ПАСПОРТ ДОСТУПНОСТИ
объекта социальной инфраструктуры (ОСИ)
№ 77

Государственное бюджетное профессиональное образовательное учреждение «Бурятский республиканский педагогический колледж»

ПАСПОРТ ДОСТУПНОСТИ
объекта социальной инфраструктуры (ОСИ)
№ 77

5.1.1	Туалетная комната для МГН, 1 этаж	есть	15.1	Папка № 15.1 Фото 15.1(1)-15.1(6)

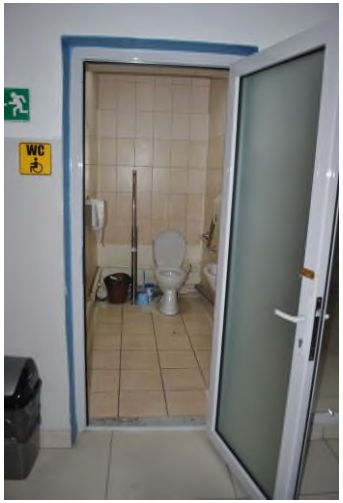
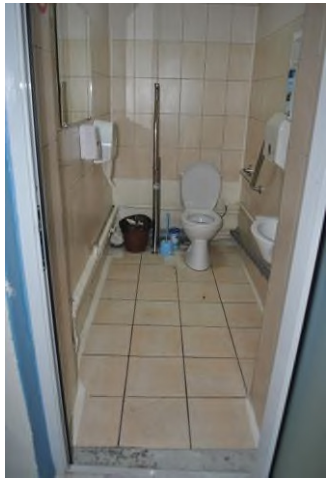
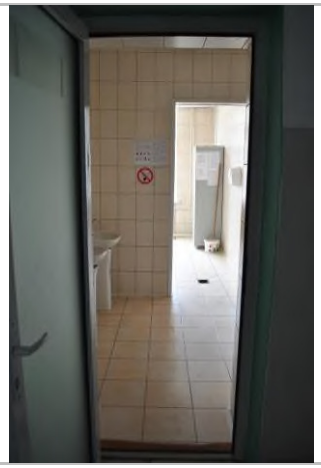
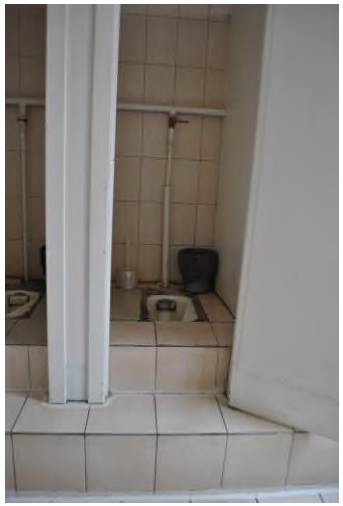
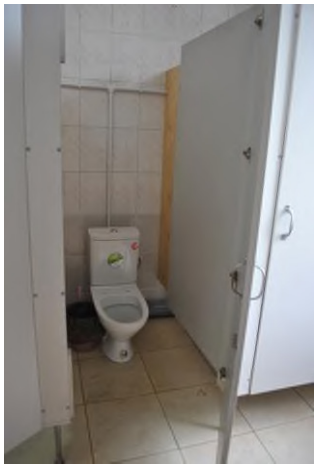
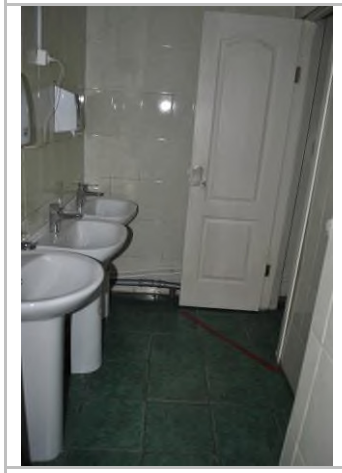
Туалетная комната обозначена специализированными знаками доступности	Все	Для доступности объекта туалет должен быть оборудован знаком обозначения блока общественных туалетов. Рекомендуется размещение специализированных знаков обозначения доступности туалетных комнат и направления движения к ним согласно п.4.3.8.2 ГОСТ Р 52131-2019 Средства отображения информации знаковые для инвалидов. Технические требования	Не нуждается
					Обозначение туалетной комнаты не продублировано рельефными знаками	Все	У дверей блоков санитарно-бытовых помещений, включающих в себя доступные кабины (уборных, душевых, ванн и т.п.), и универсальной кабины	Текущий ремонт

Имеется универсальная доступная туалетная кабинка размером 1,17*2,52 м, ширина двери 0,75 м, дверь открывается наружу.	Все	Во всех зданиях, где должны быть санитарно-бытовые помещения для посетителей, следует предусматривать специально оборудованные для инвалидов доступные кабины в уборных, места в раздевальных ванных и душевых. При этом должна обеспечиваться доступность уборных общего пользования для людей с нарушением зрения. Доступная кабина в общественной уборной должна иметь размеры в плане, м, не менее: ширина – 1,65, глубина – 2,2, ширина двери – 0,9. В кабине сбоку от унитаза следует предусматривать пространство рядом с унитазом шириной не менее 0,8 м для размещения кресла-	Капитальный ремонт

Ширина двери в туалетную комнату 0,75 м	К	Ширина дверных полотен и открытых проемов в стене, а также выходов из помещений и коридоров на лестничную клетку должна быть не менее 0,9 м. При глубине откоса в стене открытого проема более 1,0 м ширину проема следует принимать по ширине коммуникационного прохода, но не менее 1,2 м (п. 6.2.4 СП 59.13330.2016).	Текущий ремонт
					Имеется дверной порог в туалетную комнату 0,05 м. В туалетных комнатах имеются перепады высоты – подиумы со ступенями высотой 0,18 и 0,23 м	К, О, С	Дверные проемы не должны иметь порогов и перепадов высот пола. При необходимости устройства порогов (при входе в жилой дом, общежитие, интернат, выходе на балкон, лоджию и т.п.) их высота или перепад высот не должны превышать 0,014 м (п. 6.2.4 СП 59.13330.2016). Рекомендуется устранить перепады высоты в туалетных комнатах	Текущий ремонт
					Ширина прохода в туалетных комнатах 1,05 м.	К	Ширину проходов между рядами следует принимать для кабин закрытых и открытых душевых, групповых и одиночных умывальников, уборных, писсуаров не менее 1,8 м (п. 6.3.8 СП 59.13330.2016).	Текущий ремонт

Полотна дверей туалетных кабинок не контрастные по отношению к стене. Не контрастные ручки дверей.	С	Следует использовать контрастные сочетания цветов в применяемом оборудовании (дверь - стена, ручка; санитарный прибор - пол, стена; стена - выключатели, средства визуальной информации и т.п.) (п. 6.4.1 СП 59.13330.2016).	Текущий ремонт
					Ручки на дверях туалетных кабинках ненормативные - круглые	К, О	Следует применять дверные ручки, запоры, задвижки и другие приборы открывания и закрывания дверей, которые должны иметь форму, позволяющую инвалиду управлять ими одной рукой и не требующую применения слишком больших усилий или значительных поворотов руки в запястье (п. 6.4.3 СП 59.13330.2016).	Текущий ремонт
					Элементы оснащения туалетных комнат контрастно не отличаются друг от друга	С	Следует использовать контрастные сочетания цветов в применяемом оборудовании (дверь - стена, ручка; санитарный прибор - пол, стена; стена - выключатели, средства визуальной информации и т.п.) (п. 6.4.1 СП 59.13330.2016).	Текущий ремонт

В туалетных комнатах на подиумах установлены напольные унитазы - чаша «Генуя»	К	Следует применять унитазы, имеющие опору для спины, высоту – 0,45–0,5 м и длину – 0,7 м (п. 6.3.3 СП 59.13330.2016).	Текущий ремонт
					На унитазах и писсуарах рекомендуется применять кнопочный или автоматический слив.	Все	Следует применять унитазы и писсуары с автоматическим сливом воды или с ручным кнопочным управлением. Допускается применение унитазов и раковин умывальников с механизмом электрического или гидравлического вертикального перемещения (п. 6.3.9 СП 59.13330.2016).	Текущий ремонт
					В мужском туалете нет писсуаров	Все	Один из писсуаров следует располагать на высоте от пола не более 0,4 м или применять писсуар вертикальной формы (п. 6.3.3 СП 59.13330.2016).	Текущий ремонт

Унитазы имеют опору для спины	К	Следует применять унитазы, имеющие опору для спины, высоту – 0,45–0,5 м и длину – 0,7 м (п. 6.3.3 СП 59.13330.2016).	Не нуждается
					На унитазах кнопочный слив.	Все	Следует применять унитазы и писсуары с автоматическим сливом воды или с ручным кнопочным управлением. Допускается применение унитазов и раковин умывальников с механизмом электрического или гидравлического вертикального перемещения (п. 6.3.9 СП 59.13330.2016).	Не нуждается
					Нет вспомогательного оборудования.	Все	В кабине сбоку от унитаза следует предусматривать пространство рядом с унитазом шириной не менее 0,8 м для размещения кресла-коляски, а также крючки для одежды, костылей и других принадлежностей (п. 6.3.3 СП 59.13330.2016).	Текущий ремонт
					Высота расположения зеркала в туалетной комнате 1,2 м.	Все	Приборы для открывания и закрывания дверей, горизонтальные поручни, а также ручки, рычаги, краны и кнопки различных аппаратов, отверстия торговых,	Текущий ремонт

Не все элементы оснащения туалетной комнаты контрастно отличаются друг от друга	С	Следует использовать контрастные сочетания цветов в применяемом оборудовании (дверь - стена, ручка; санитарный прибор - пол, стена; стена - выключатели, средства визуальной информации и т.п.) (п. 6.4.1 СП 59.13330.2016).	Текущий ремонт
					В туалетах не предусмотрено наличие поручней.	К, О	В универсальной кабине и других санитарно-бытовых помещениях, предназначенных для пользования всеми категориями граждан, в том числе инвалидов, следует предусматривать возможность установки стационарных и откидных опорных поручней, поворотных или откидных сидений. п. 6.3.3 СП 59.13330.2016).	Текущий ремонт
					В туалетной комнате отсутствуют поворотные зеркала	Все	Приборы для открывания и закрывания дверей, горизонтальные поручни, а	Текущий ремонт

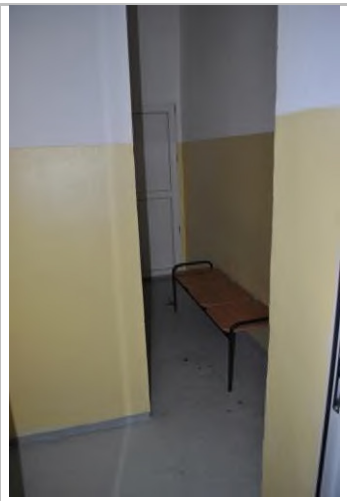
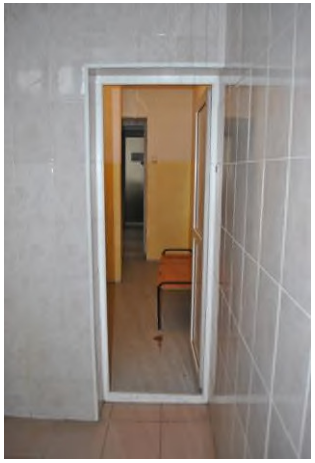
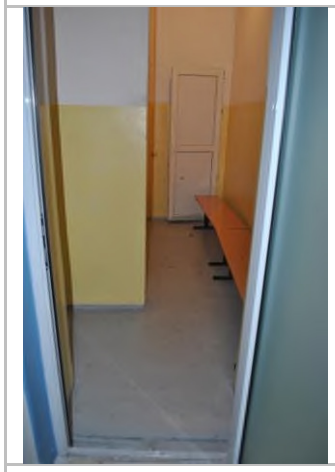
Выключатели расположены на высоте 0,9 и 1,7 м.	Все	Приборы для открывания и закрывания дверей, горизонтальные поручни, а также ручки, рычаги, краны и кнопки различных аппаратов, отверстия торговых, питьевых и билетных автоматов, отверстия для чип-карт и других систем контроля, терминалы и рабочие дисплеи и прочие устройства, которыми могут воспользоваться МГН внутри здания, следует устанавливать на высоте не более 1,1 м и не менее 0,85 м от пола и на расстоянии не менее 0,6 м от боковой стены помещения или другой вертикальной плоскости (п. 6.4.2 СП 59.13330.2016).	Текущий ремонт

Ширина дверей в душевых комнатах 0,75-0,70 м.	К	Ширина дверных полотен и открытых проемов в стене, а также выходов из помещений и коридоров на лестничную клетку должна быть не менее 0,9 м. При глубине откоса в стене открытого проема более 1,0 м ширину проема следует принимать по ширине коммуникационного прохода, но не менее 1,2 м (п. 6.2.4 СП 59.13330.2016).	Текущий ремонт

Имеются пороги в душевых комнатах до 0,03 м.	К, О, С	Дверные проемы не должны иметь порогов и перепадов высот пола. При	Не нуждается
